ZMĚNOVÝ LIST pro změny dle § 222 odst. 6 ZZVZ		
	Název stavby:	Rekonstrukce západního vstupního prostranství do areálu Kamencového jezera z ulice Přemyslova a městské pláže, ev.č. d202200327	
	Číslo Změnového listu:	ZL 14	
	Číslo SO/PS:	SO 05	
Název stavebního objektu/provozního souboru:	VSTUPNÍ OBJEKT		
Objednatel:	STATUTÁRNÍ MĚSTO CHOMUTOV	Zhotovitel:	Společnost Kamencové jezero – Přemyslova
Předmět změny:	Změna založení SO 05		
Iniciátor změny:	Zhotovitel/Objednatel		
Popis změny: (popis předmětu změny, specifikace, zda jde o změny položek, kvality, rozměrů, termínů či dodatečné/neprovedené práce a zdůvodnění pro zařazení do patřičného odstavce § 222 nebo § 100)	Zdůvodnění změny: Vzhledem k posouzení základové spáry statikem a geologem, kdy při realizaci zemních prací byla zastižena agresivní spodní voda, bylo nutné doplnit podkladní beton tř. C 20/25 XC2, XA1, XF1 tl. 0,2m. V rámci ZDS nebylo s podkladním betonem uvažováno, a tedy nebylo nutné středové základové pasy bednit. Z důvodu montáže bednění bude podkladový beton o 30 cm širší nežli základový pas (15 cm na každou stranu). AD aktualizoval množství výztuže základových desek, protože v ZDS nebyla navržena výztuž v desce po

mřítko	1:50
číslo page	01
jednotky	Metrický systém Rev. 1/2022
název	číslo
SO 05 Vstupní objekt ZÁKLADY	D.1.1. 02.

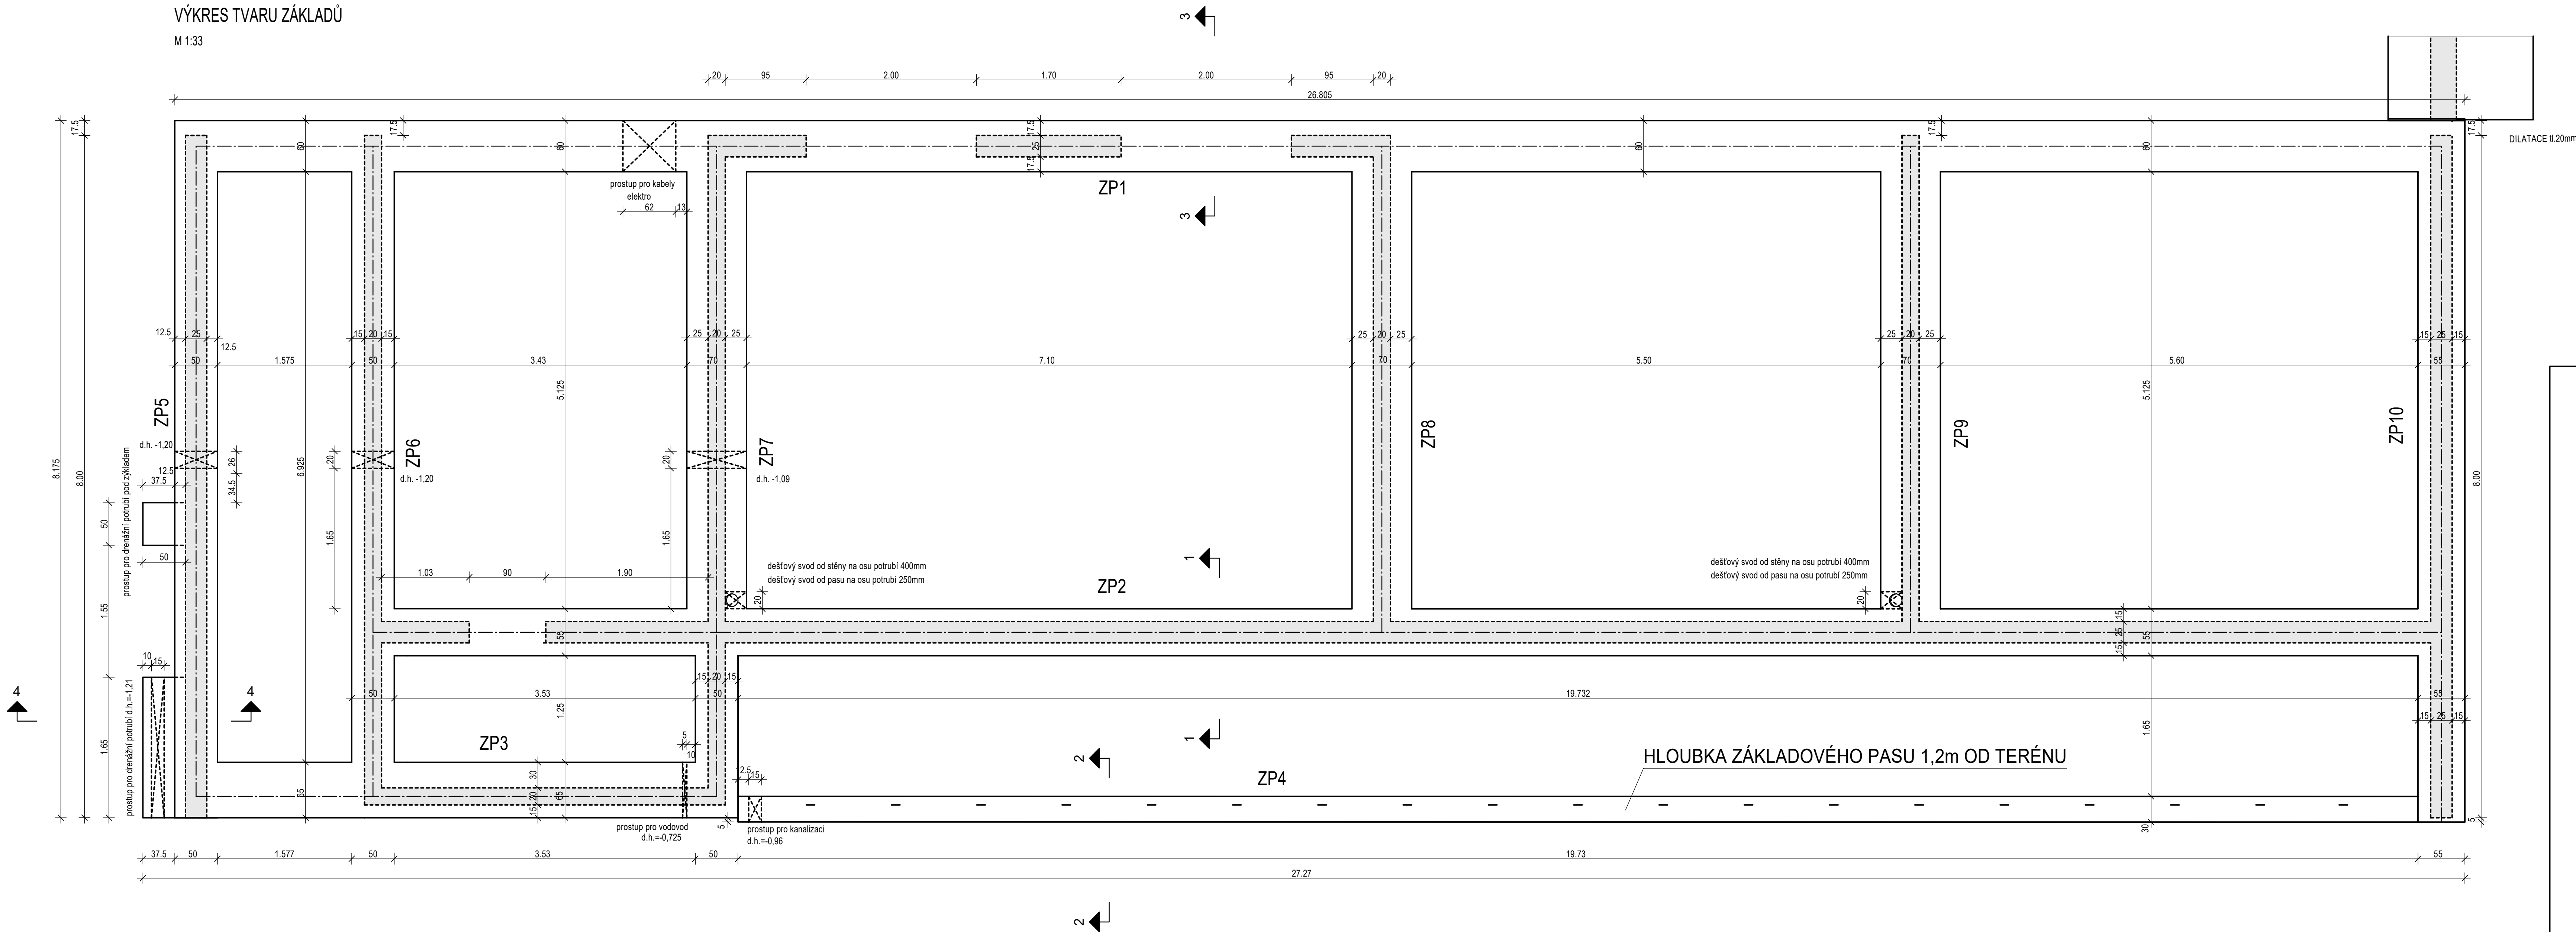
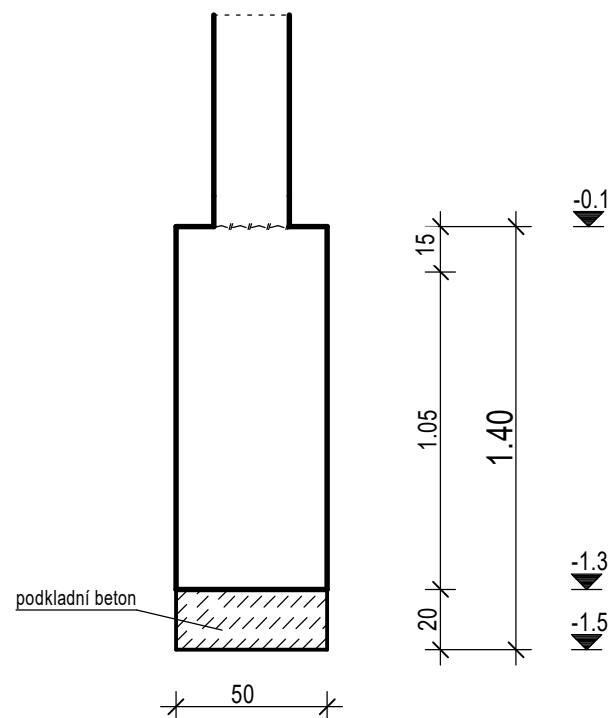
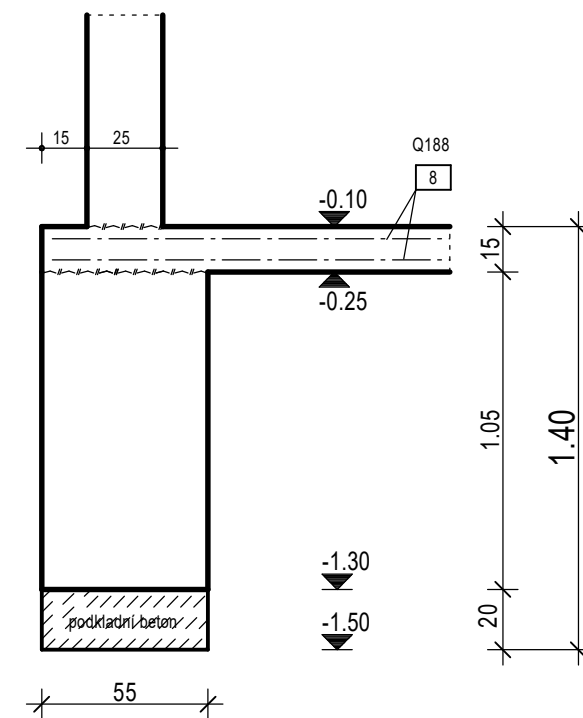
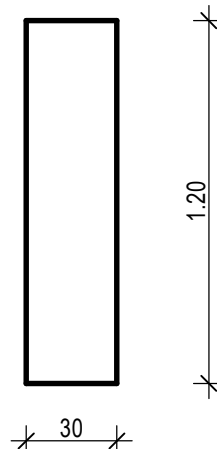
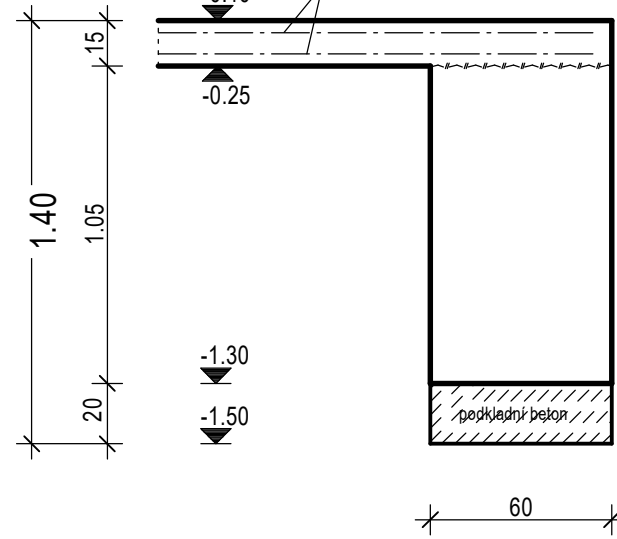
Byla posouzena základová spára objektu, dle návrhu statika bude doplněn podkladový beton tř. C 20/25 XC2, XA1, XF1 tl. 0,2m. Z důvodu montáže bednění bude podkladový beton o 30 cm širší nežli základový pas.

V zadávací PD ani ve výkazu výměr nebylo řešeno bednění středních základových pasů nebylo, které je nutné pro jejich realizaci.

podkladní beton pod základové pasy
tloušťka 20 cm
-1,50 až -1,30
BETON C20/25 XC2, XA1, XF1
